Přehledový list připomínek v lokalitě 127 / Na Císařce

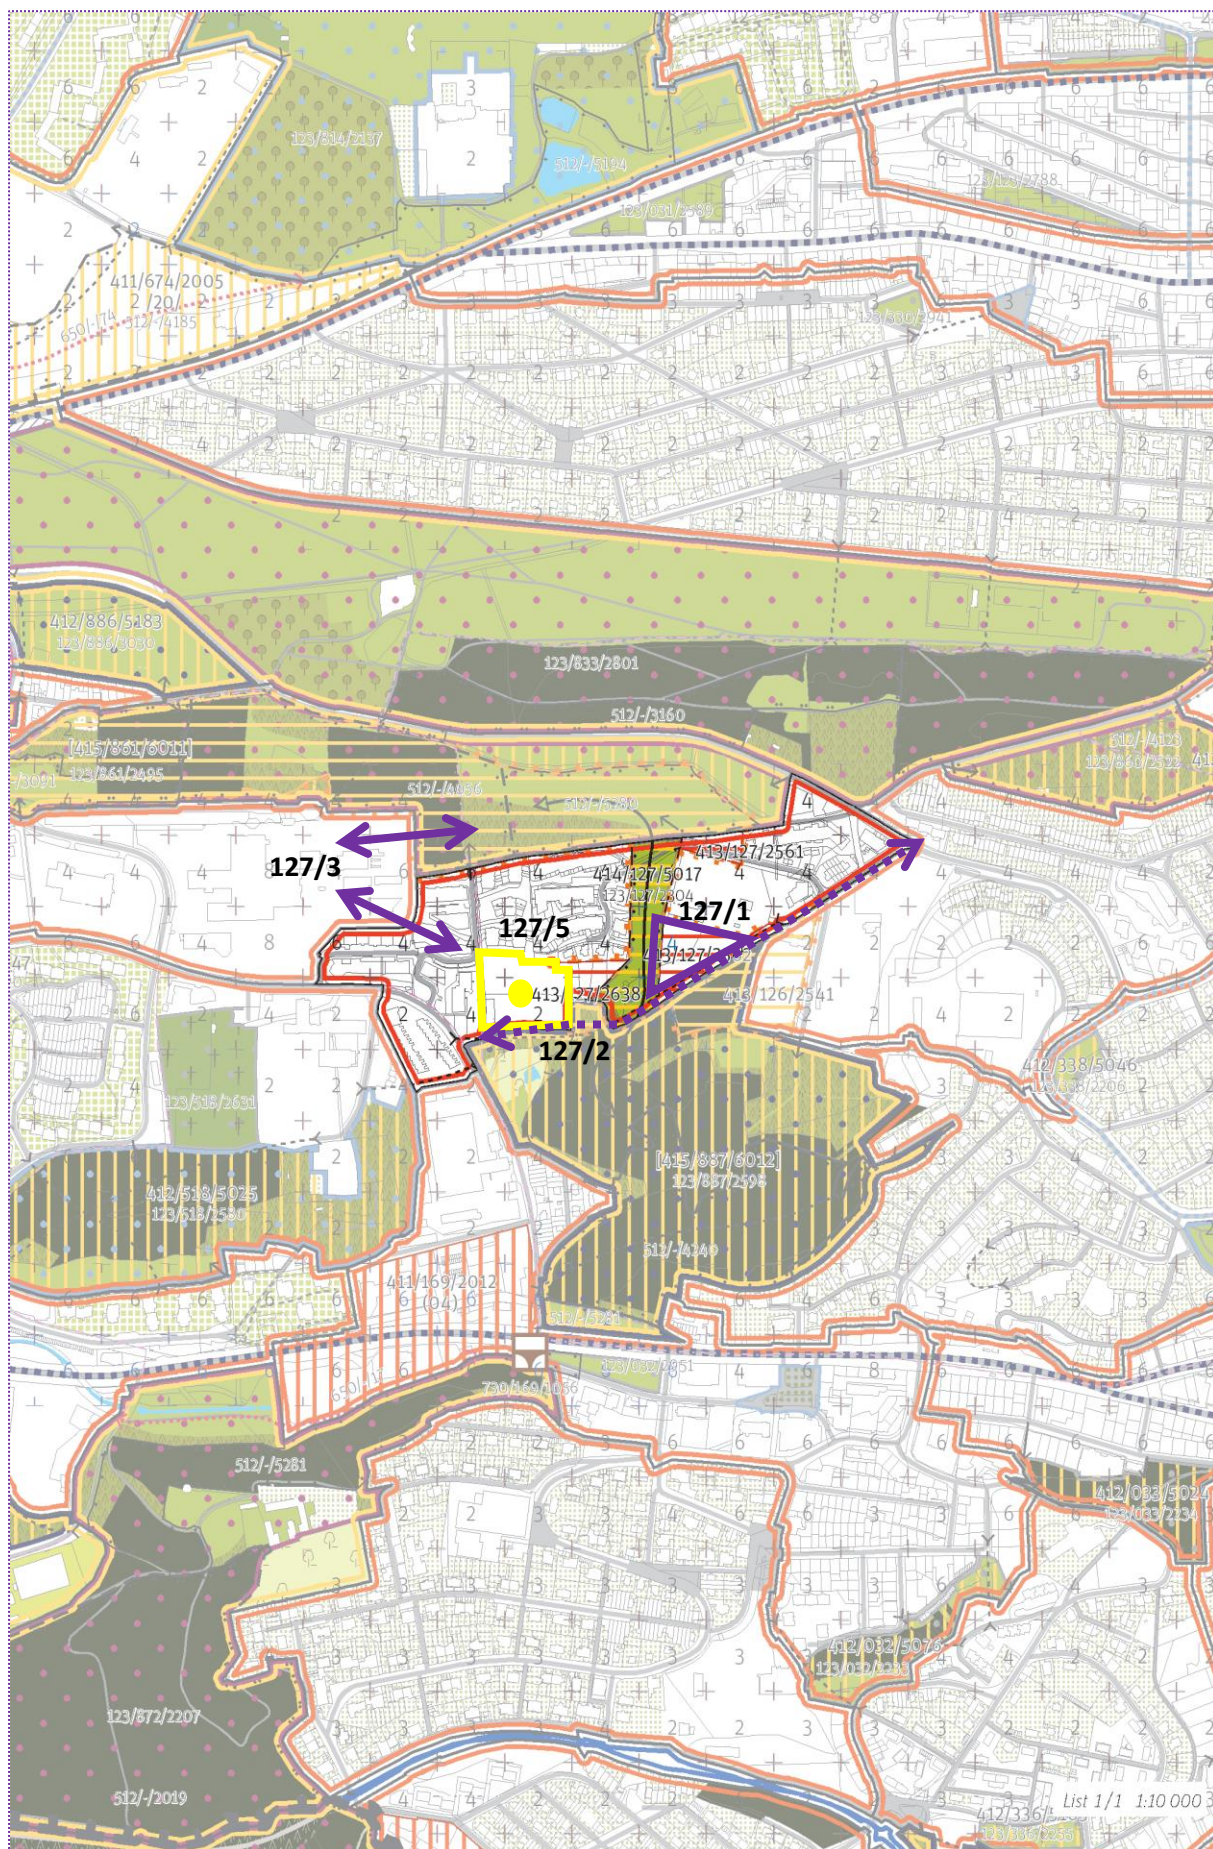
Změnit rozvojovou plochu 413/127/2562 z účelu bydlení na rekreační využití. Tato připomínka je zásadní.

Odůvodnění: Rozvojová plocha 413/127/2562 je v místě stávajícího využití „ZMK“, jde o přírodní plochu navazující na památku „Skalka“. Na pozemku je protihlukový val rozvodny VN a obytná zástavba je zde nevhodná, ale lze místo vhodně využít pro rozvoj rekreačního území lépe, než navrhované sousední lesní pozemky (413/127/2562).

Doplnit cyklistické/pěší propojení Podbělohorská - Pod Kotlářkou. Tato připomínka je zásadní.

Odůvodnění: V území mezi Ladronkou a Plzeňskou chybí vhodné propojení cyklotras a územím Na Císařce je možné ji snadno trasovat, při využití ulice Smrčinská a účelové komunikace u FK Sparta Košíře. Chybí tedy jen cca 300m bez oficiální komunikace. Zároveň se touto trasou zpřístupní území, využitelné pro sport a rekreaci (nyní rozv. plocha 413/127/2562).

Doplnit pěší propojení do areálu Nemocnice Na Homolce. Tato připomínka je zásadní.

Odůvodnění: V území chybí napojení pro pěší do nemocnice Na Homolce a průchod tímto areálem směrem k ulici Roentgenova a dále ke stanici metra Motol. Trasování musí zohlednit značný výškový rozdíl lokalit. Alternativou je i propojení přes území lokality č. 861/Pod Ladronkou. Tato připomínka je podávána také v lokalitách č. 660/Nemocnice Motol a Na Homolce a 861/Pod Ladronkou.

Vypustit z výkresu 02 rastr Výškové regulace, ponechat jako informativní ukazatel ve Schéma 03. Tato připomínka je zásadní.

Odůvodnění: Výšková regulace je nepřesná a neumožnila by na mnoha místech ani realizaci již existujících objektů. Výšková regulace pomocí čtverců 100 x 100 m je v území stabilizované lokality s jasnými objemy budov nadbytečná a nepřesná - zavádějící. Výšky hrubého rastru mnohde neodpovídají skutečné hladině. Pravidla pro dostavbu proluk či přestavbu stávajících objektů dostatečně jasně definují výšky existujících objektů a index využití lokality. V transformačních a rozvojových plochách je naopak žádoucí zpřesnit výškovou regulaci a umožnit definování budoucí využitelnosti území (jako období dříve/nyní užívaného KPP).

Vyznačení stávající občanské vybavenosti bodem. Tato připomínka je zásadní.

Odůvodnění: Označení stávající OV z koordinačního výkresu 03 je nutné propsat také do základního výkresu 02 a tedy i do KLZ.
